**RELATÓRIO DE FISCALIZAÇÃO TÉCNICA DOS SISTEMAS DE ÁGUA DO
MUNICÍPIO DE
AMPARO**

PRESTADOR: SAAE – SANEAMENTO AMBIENTAL AMPARO

Relatório R5 – Continuação do Diagnóstico e Não Conformidades

Americana, julho de 2016

Localização do Poço Vitória

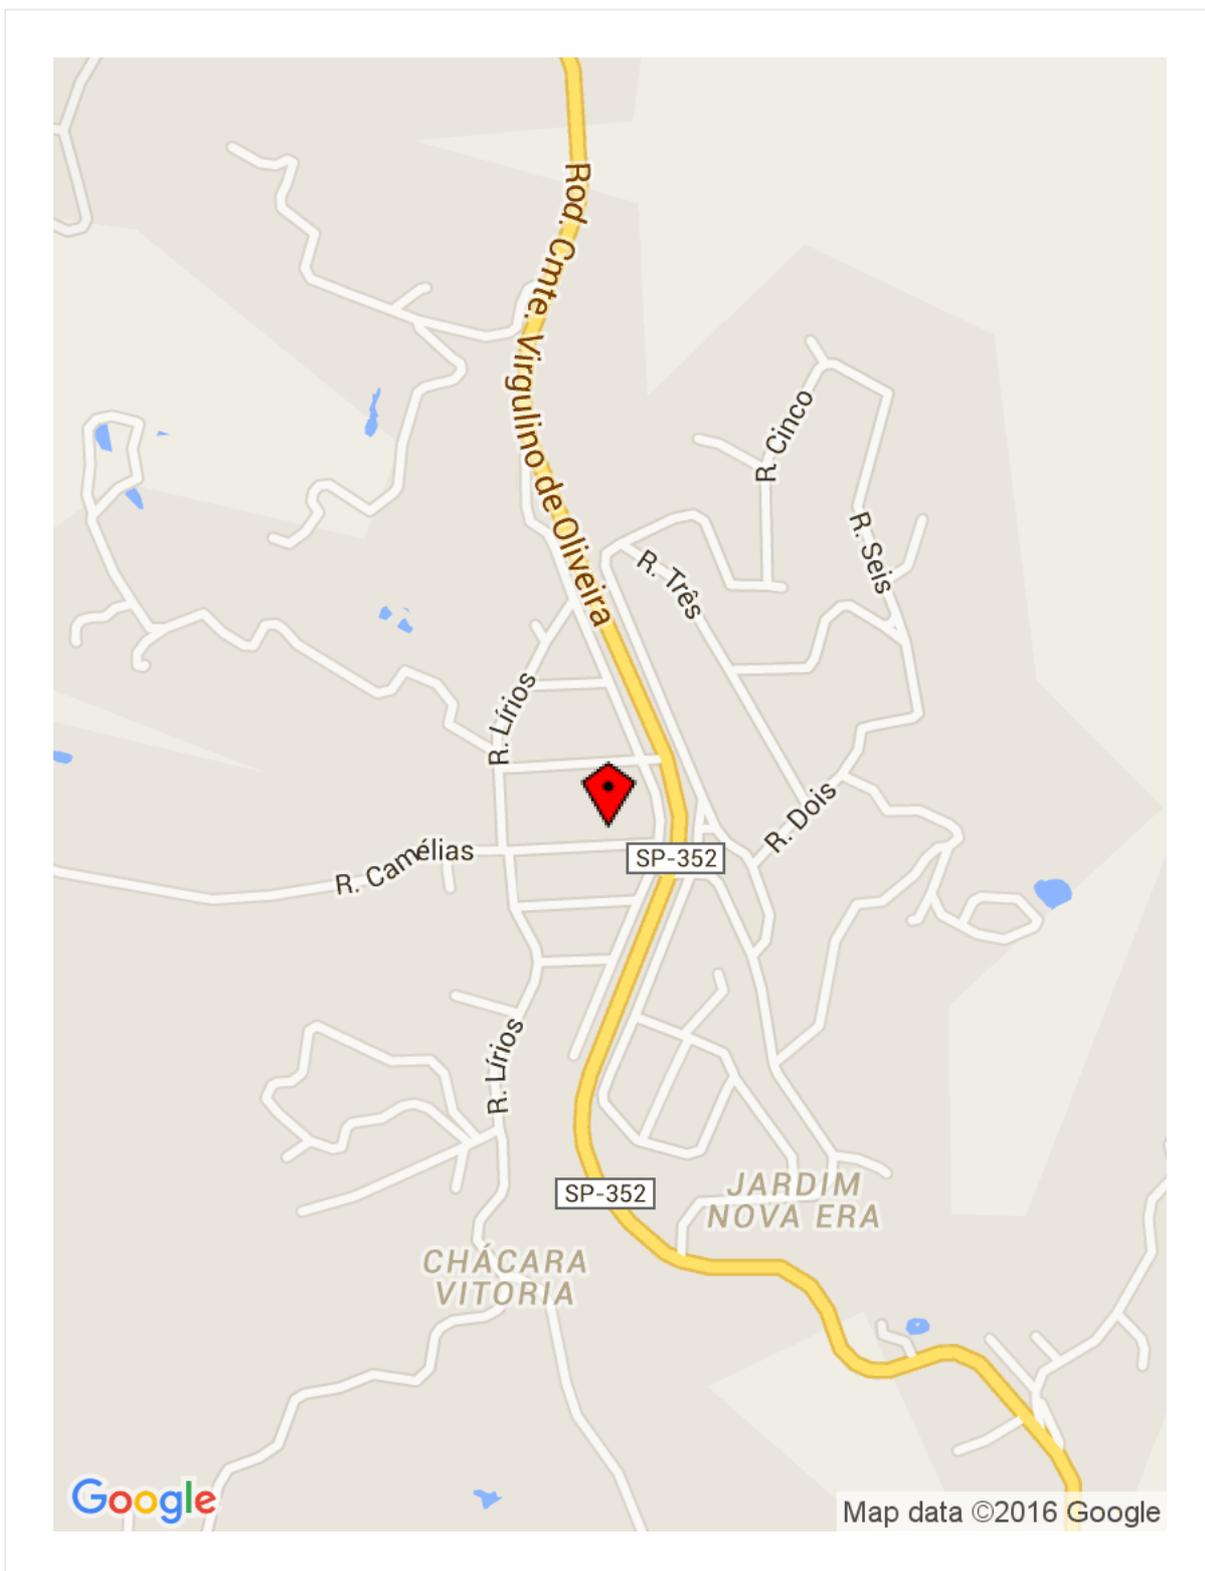
Item 2.2: Ausência de conjunto moto-bomba reserva em estoque (Art. 5.3.2 da NBR 12214/1992). Prazo: Em até 180 dias

Item 2.3: Ausência de extintor de incêndio (Art. 10.9 da NR 10 e Art. 23.1 da NR 23). Prazo: Imediato

Localização da Elevatória do Condomínio Orypaba 2

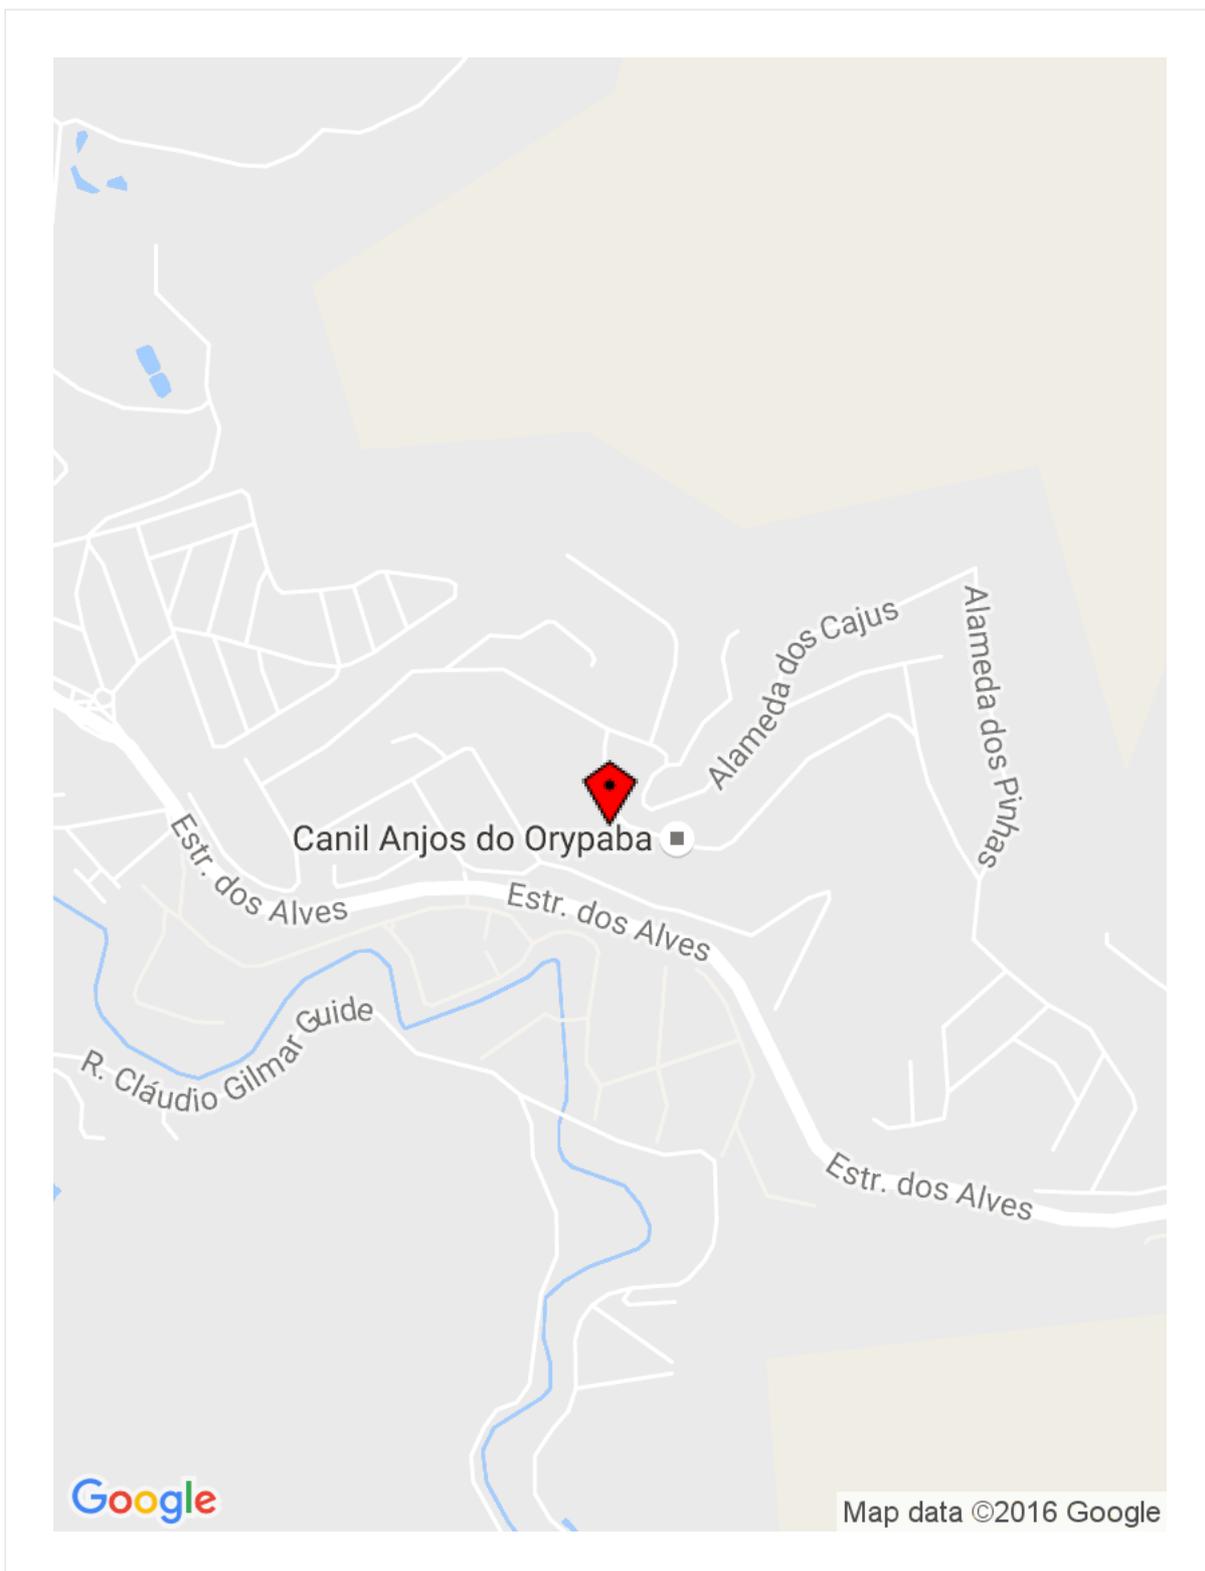
Item 4.5: Ausência de identificação da área (Art. 2º da Lei Federal 11.445/2007). Prazo: Em até 180 dias

Informações complementares: Não foi possível fiscalizar a elevatória completamente, pois não havia chave para abri-la.

Localização da Elevatória do Jardim Brasil

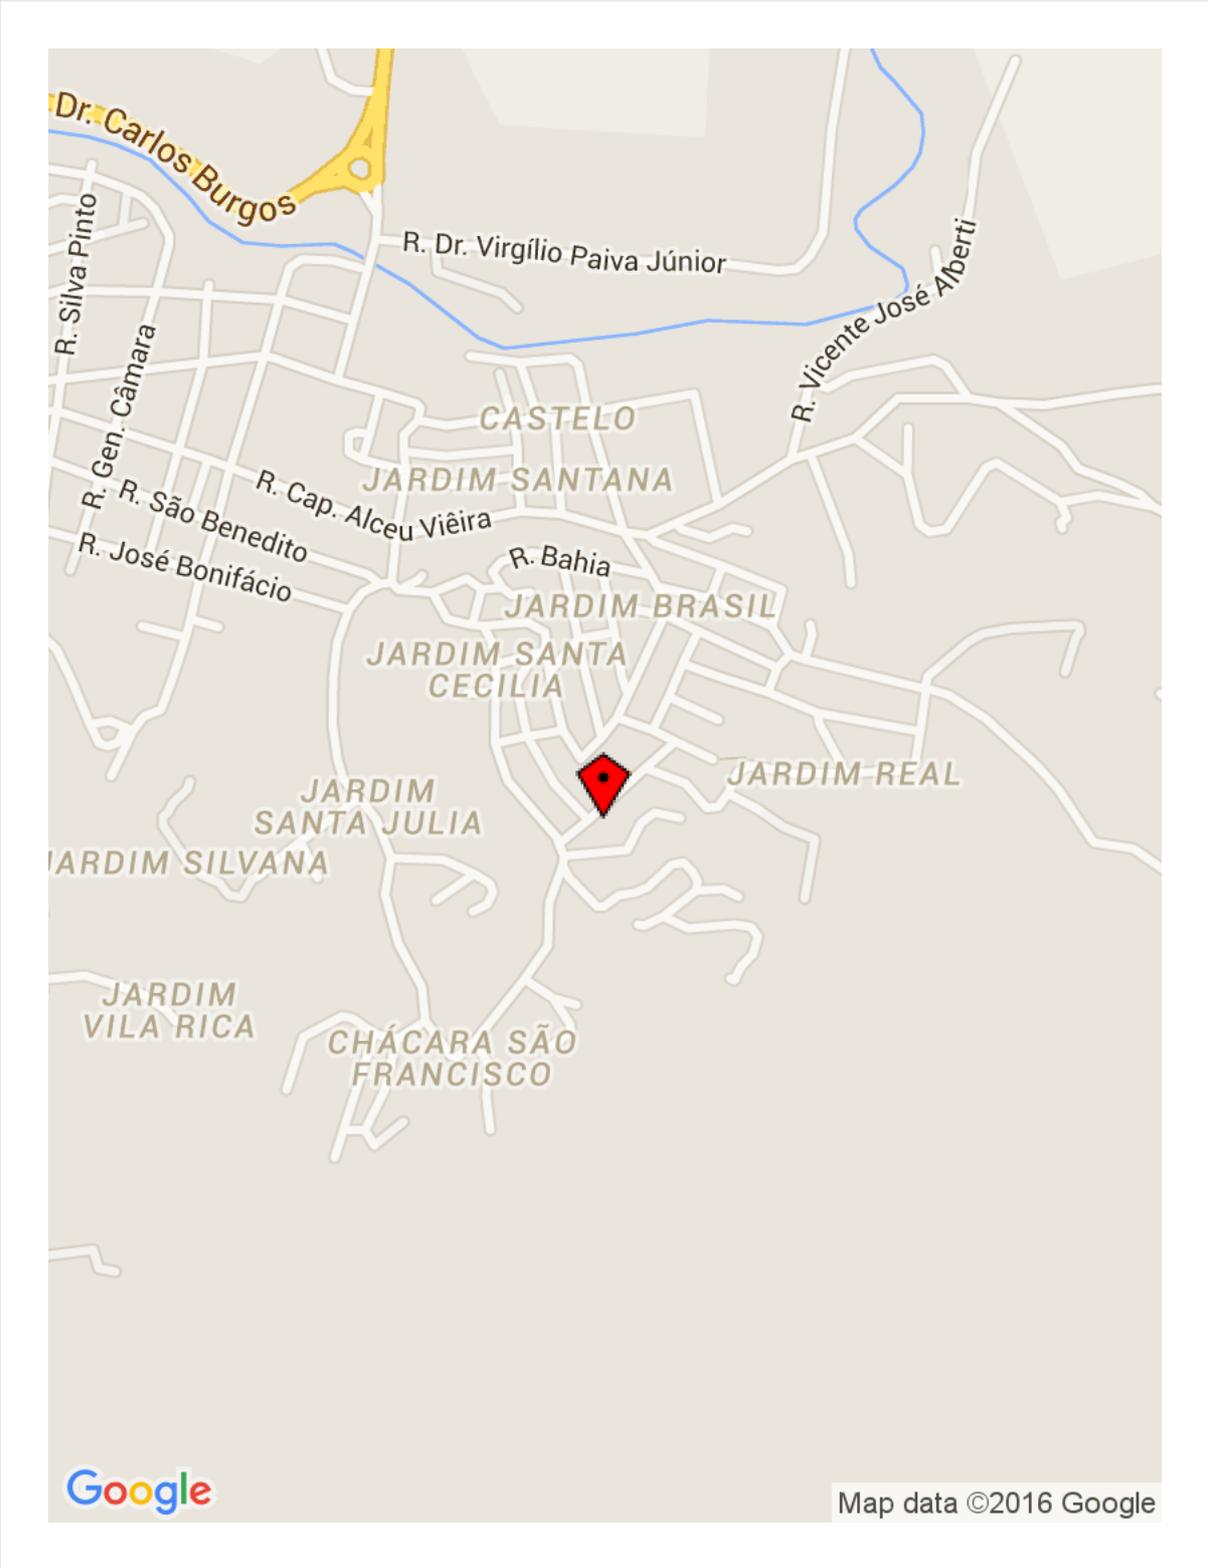
Item 4.5: Ausência de identificação da área (Art. 2º da Lei Federal 11.445/2007). Prazo: Em até 180 dias

Localização da Elevatória do Jardim das Aves

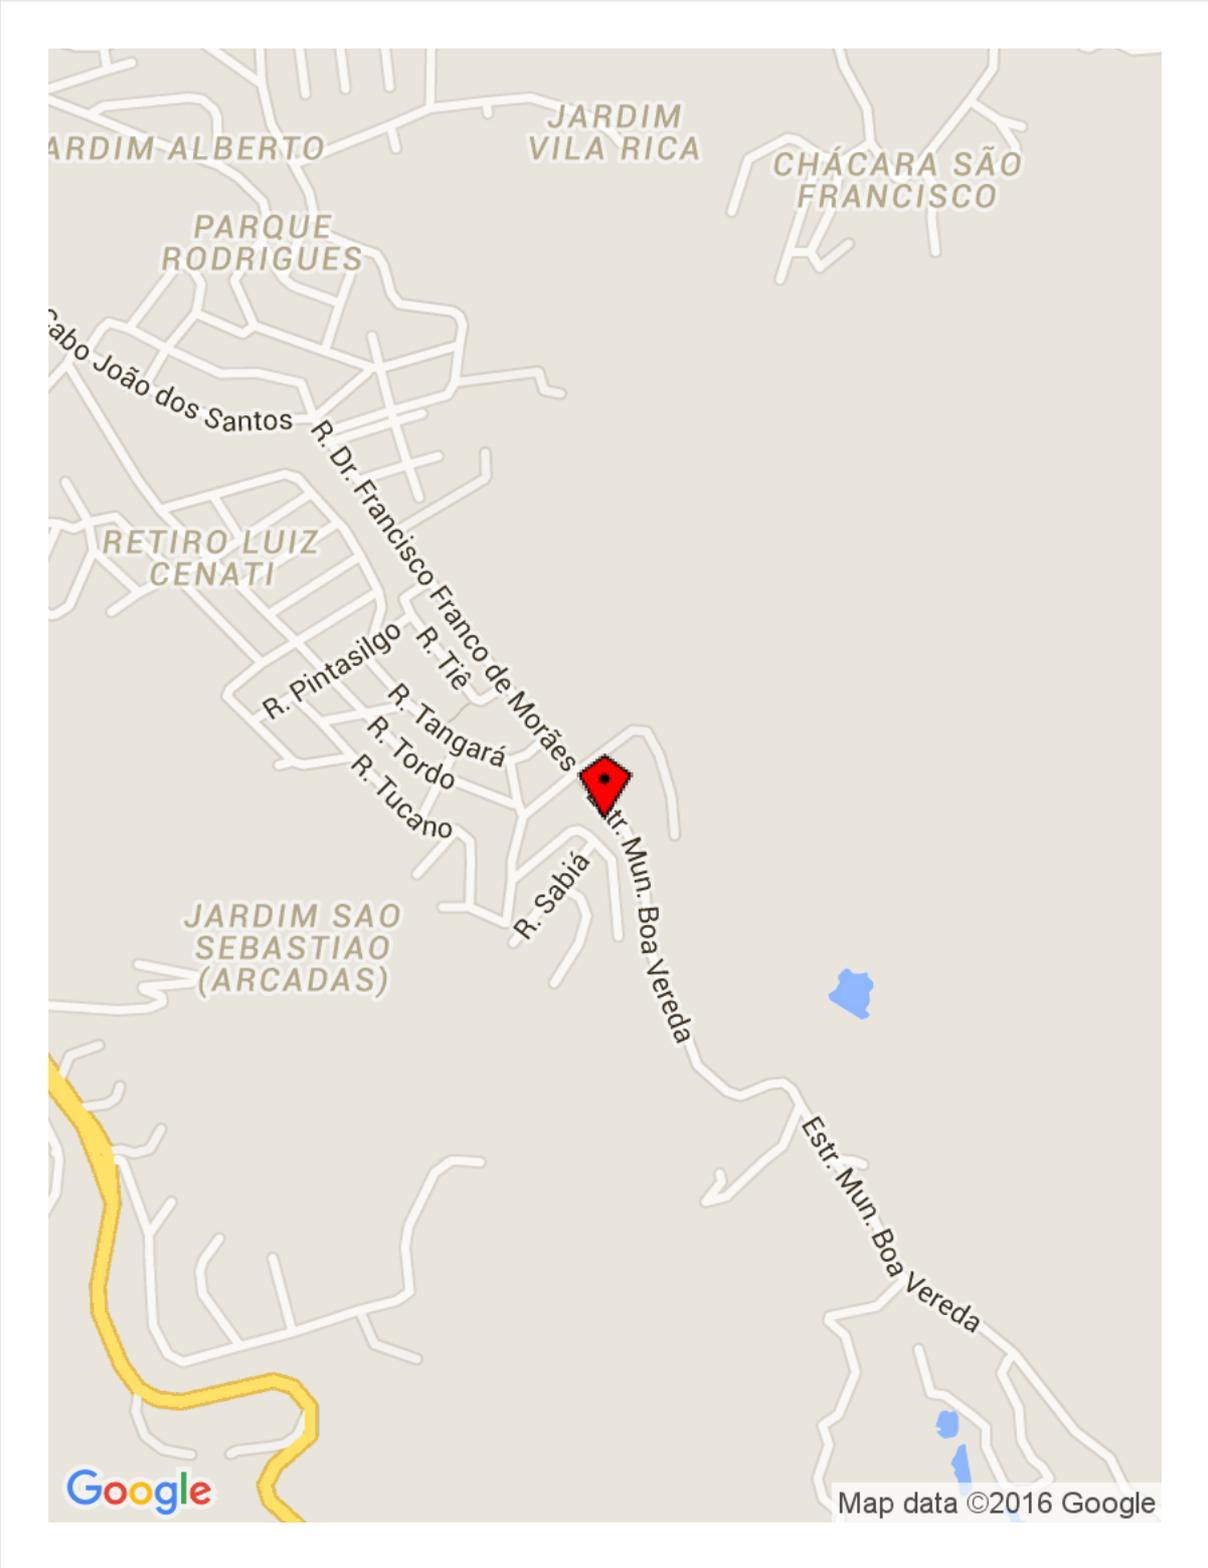
Item 4.4: Ausência de extintor de incêndio (Art. 10.9 da NR 10 e Art. 23.1 da NR 23). Prazo: Imediato

Item 4.8: Existência de vazamentos aparentes (Art. 2º da Lei Federal 11.445/2007). Prazo: Imediato

Localização da Elevatória Vitória

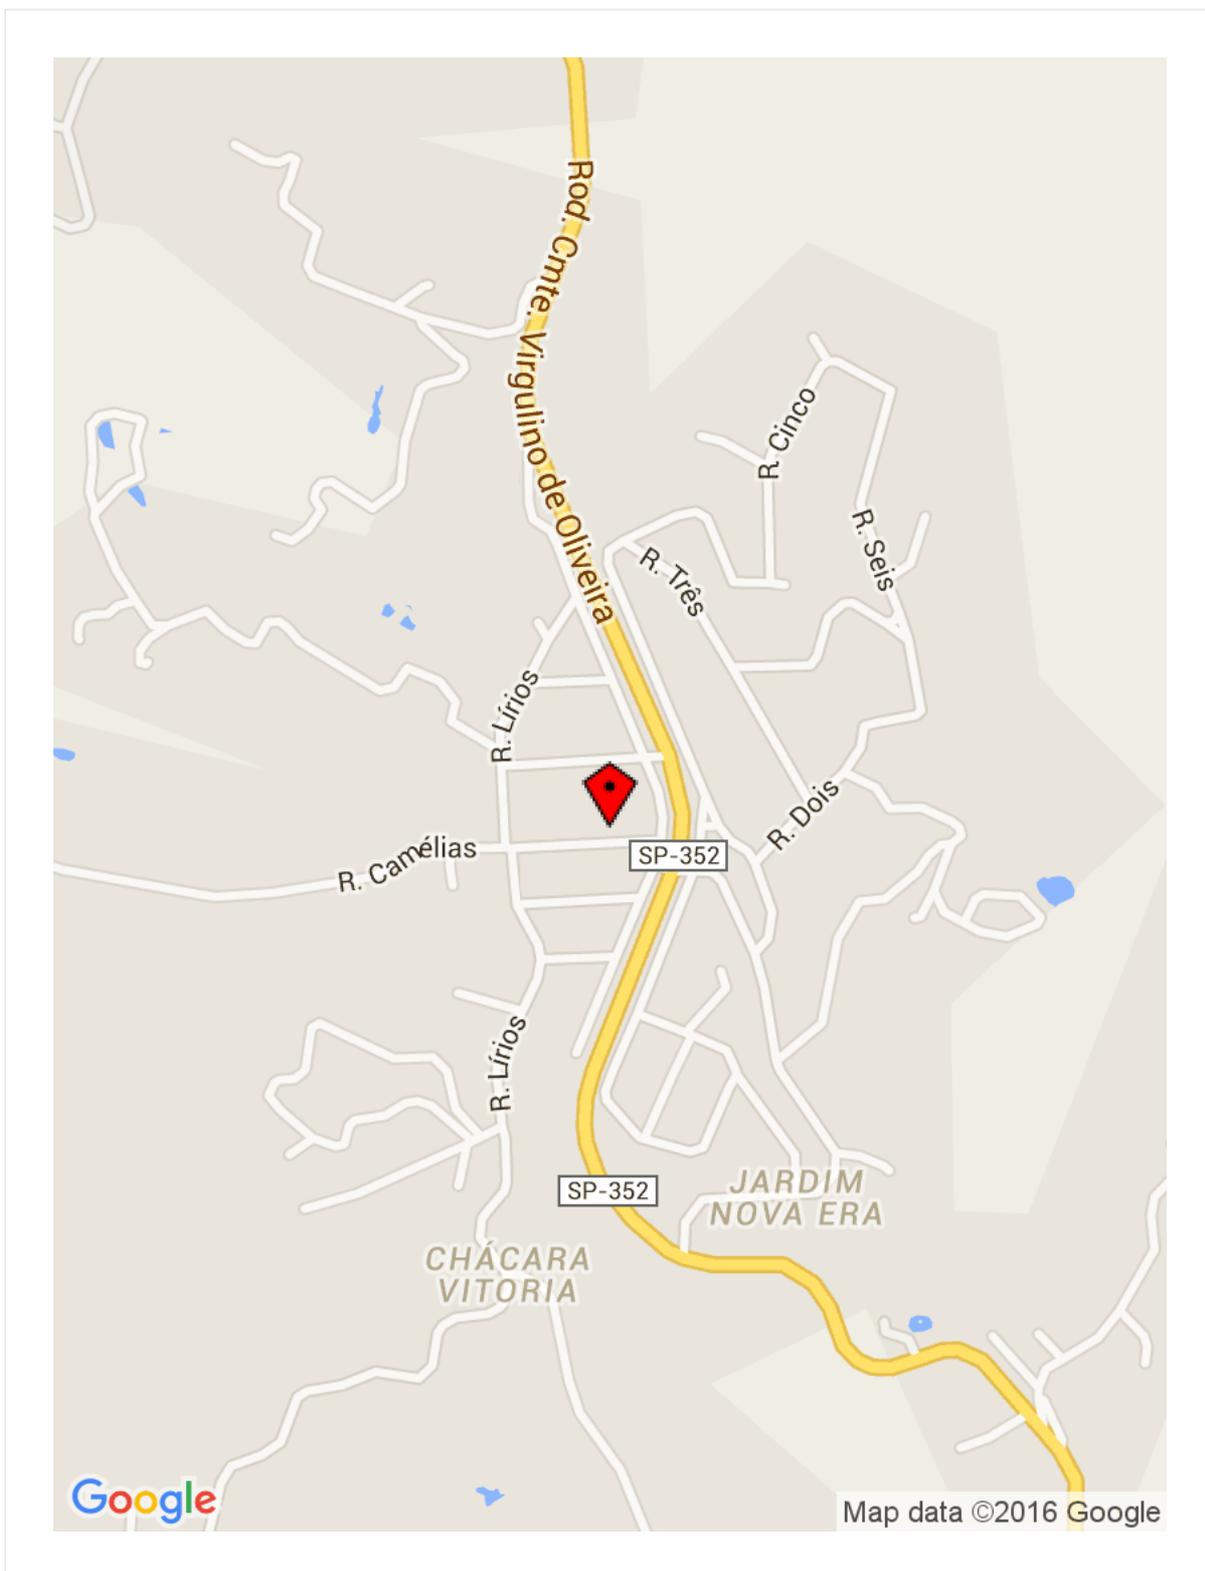
Item 4.4: Ausência de extintor de incêndio (Art. 10.9 da NR 10 e Art. 23.1 da NR 23). Prazo: Imediato

Localização da Elevatória Zé Felício

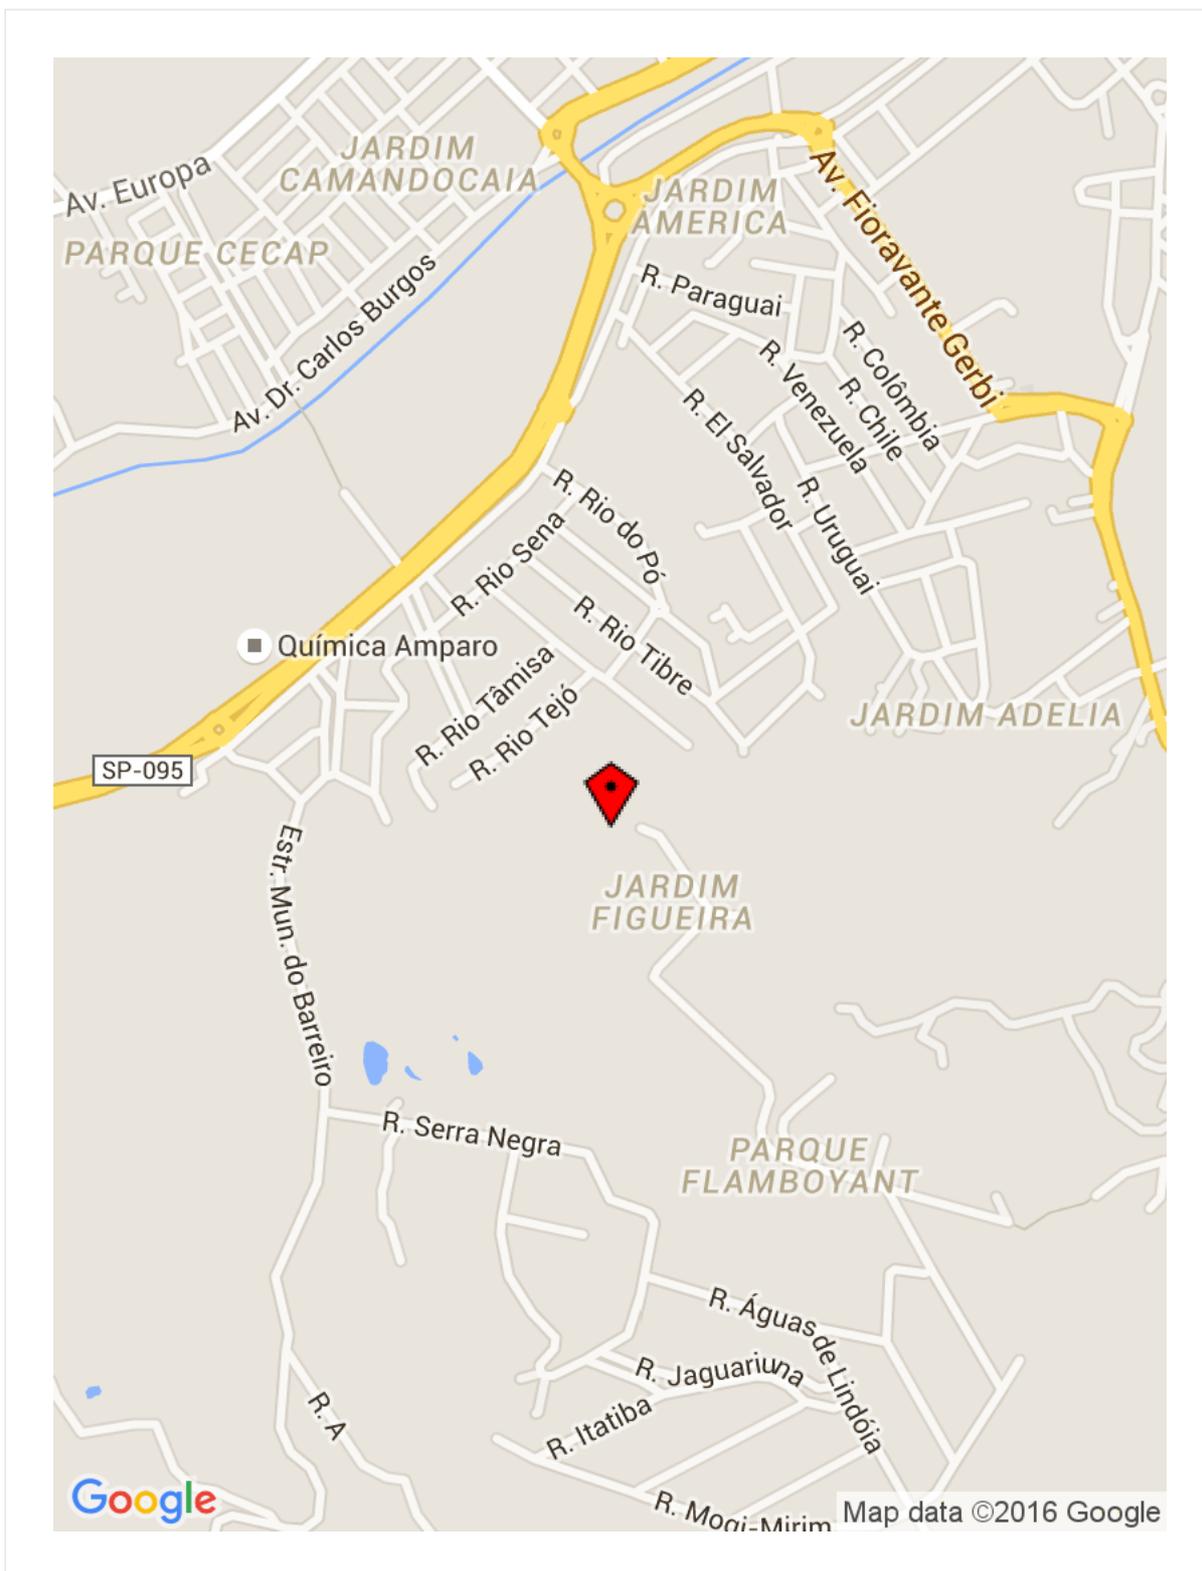
Item 4.5: Ausência de identificação da área (Art. 2º da Lei Federal 11.445/2007). Prazo: Em até 180 dias
